## KLAIPĖDOS RAJONO SAVIVALDYBĖS ADMINISTRACIJOS VIEŠŪJŲ PIRKIMŲ SKYRIUS

### DĖL PIRKIMO NR. 1045741

Klaipėdos rajono savivaldybės administracija (toliau – *Perkančioji organizacija*) vykdo supaprastintos vertės pirkimą „P-2024/11934, Klaipėdos rajono savivaldybės, Priekulės seniūnijos, Marių g. (KL1277) rekonstrukcija. Rangos darbų pirkimas“, atviro konkurso būdu (toliau-*Pirkimas*):

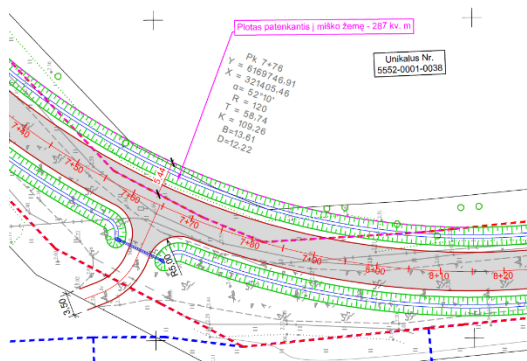
**20 Klausimas.** „Projekte numatyta įrengti 2 vnt palaidų per kelią ir 7 vnt nuovažose, kiekiai pateikti tik vnt/m. Skersiniame pjūvyje matoma, kad reikės įrengti ir smėlio pagrindą, naudojama geotekstilė, užpildo gruntas ir pan. Kadangi tai yra techninis darbo projektas ir visi sprendiniai turi būti detalizuoti, prašome pateikti pralaidų įrengimo darbų kiekius (smėlio pagrindas, geotekstilės įrengimas, pralaidų užpylimas, griovių tvirtinimas betonu ir skalda), kad visi tiekėjai vertintų vienodai.“

**Atsakymas.** Pralaidų įrengimo kiekiai yra standartiniai ir pateikiami ST 188710638.07:2004 VI skyriuje. Pateikti sąnaudų kiekių žiniaraščiai skirti pakankamai tiksliai įvertinti numatomas statybos darbų sąnaudas, tačiau vykdant statybos darbus, kai kurios kiekių žiniaraščių pozicijų vertės gali būti patikslintos ar atsirasti naujų, jei tai yra reikalinga įgyvendinant projekto techninėse specifikacijose, aiškinamuosiuose raštuose ar brėžiniuose numatytus sprendinius [STR1.04.04:2017 „Statinio projektavimas, projekto ekspertizė“ V sk. 37 p.].

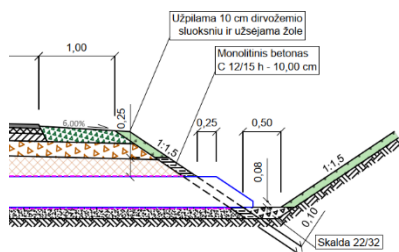
**36 Klausimas.** „TDP BD.SMG dalyje, SKŽ duota, kad pralaidos įrengiamos su įstrižais antgaliais, o brėžinyje:

Prašome patikslinti ar pralaidų antgalius įrengti įstrižus ar betonuoti.“

**Atsakymas.** Projekte yra numatyta įrengti įstrižus pralaidų antgalius.

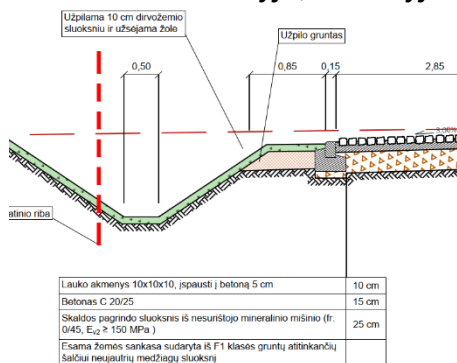
TDP BD.SMG dalyje, brėžinyje

Prašome patikslinti grindinys turi būti įrengtas iš granitinių trinkelų 10x10x10 ar lauko akmenų 10 cm.“

**Atsakymas.** Grindinys turi būti įrengtas iš granitinių trinkelų 10x10x10.
